改善箇所説明図

改善の内容

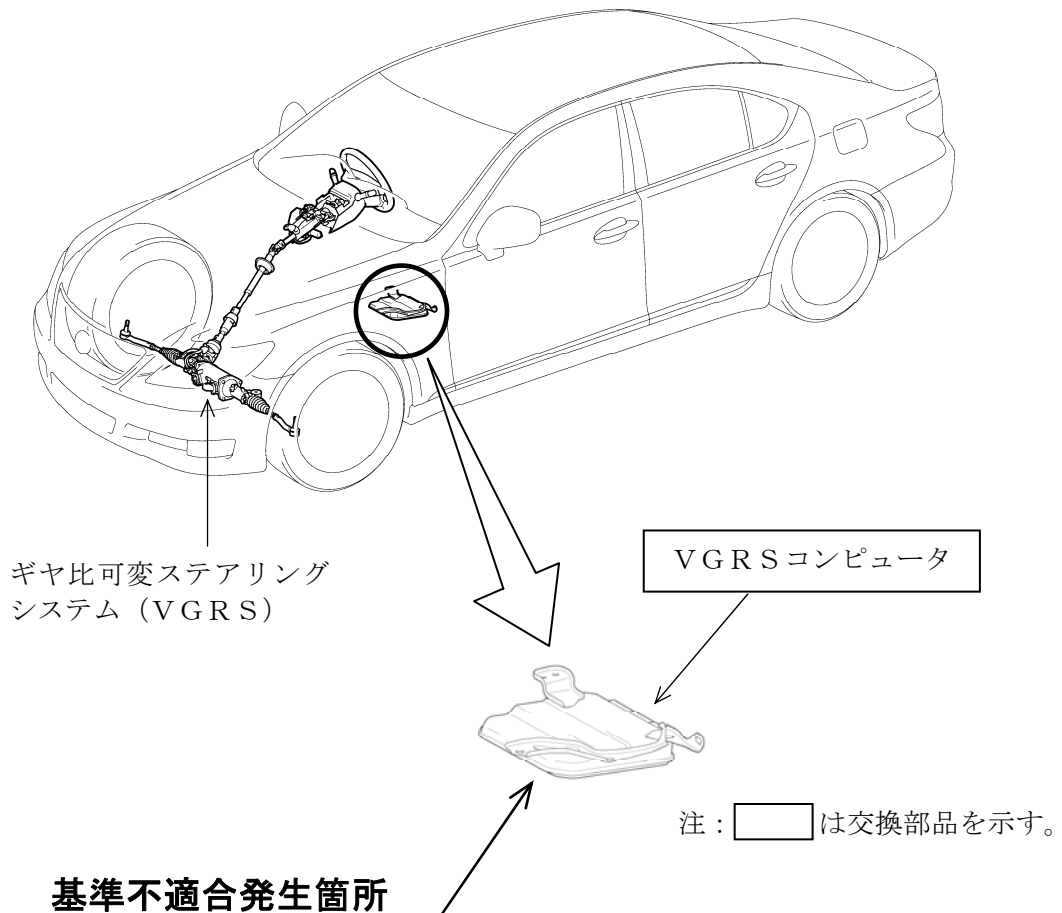
ギヤ比可変ステアリングシステム (VGRS) の制御プログラムが不適切なため、通常の据え切り操作から急ハンドルのような素早い戻し操作をすると、一時的にハンドルの中立位置が大きくずれることがある。

全車両、制御プログラムを修正したVGRSコンピュータと交換する。
なお、部品を交換するまでの間、運転時の注意事項を使用者に周知する。

識別：改善済車両にはエンジンルーム内の車台番号打刻位置右下部に黄色ペイントを塗布する。
